CONSTANCIA DE SEGURIDAD ESTRUCTURAL DEL
HOSPITAL GENERAL DE ZONA MEDICINA FAMILIAR # 12
LAZARO CARDENAS
MUNICIPIO DE LAZARO CARDENAS MICHOACAN

FOLIO No. 0068/2017/SEPTIEMBRE/PCM-HGZMF12/LZC/IMSS-GF

POR MEDIO DE LA PRESENTE, ME PERMITO COMUNICARLE, EL DICTAMEN DE VALORACION DE SEGURIDAD ESTRUCTURAL E INSPECCION POR PROTOCOLOS DE NORMATIVIDAD I.M.S.S. DELEGACION MICHOACAN, HOSPITAL GENERAL DE ZONA CON MEDICINA FAMILIAR No. 12 LAZARO CARDENAS MICHOACAN, DELEGACION REGIONAL MICHOACAN, UBICADO AV. LAZARO CARDENAS No. 154, COL. CENTRO, C.P. 60950, DE ESTA CIUDAD DE LAZARO CARDENAS MICHOACAN, CON CLAVE DE ADSCRIPCION 170203200200, CON SERVICIOS MEDICOS DEL INSTITUTO MEXICANO DEL SEGURO SOCIAL Y REPRESENTADO POR EL RESPONSABLE EL DIRECTOR EL DR. FRANZ VAZQUEZ RENTERIA Y SE LLEGO A LA SIGUIENTE CONCLUSION:

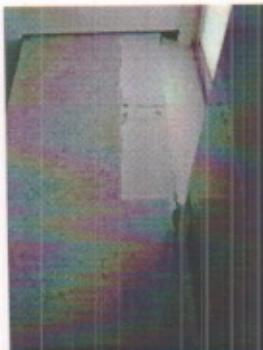
FALLA DE ADHERENCIA EN COLUMNA ESQUINADA, DAÑOS EN JUNTAS FRIAS EN COLUMNAS ESQUINADAS, VERTICALES CON UNA SEPARACION PROMEDIO DE 1.55mm. FALLA DE TENSION DIAGONAL EN VIGAS DE ACOPLAMIENTO EN MUROS DE CORTANTE Y ASENTAMIENTOS DIFERENCIALES POR FUERZAS DE CORTANTES OCASIONADOS POR EL SISMO, EN DIFERENTES AREAS DEL HOSPITAL.
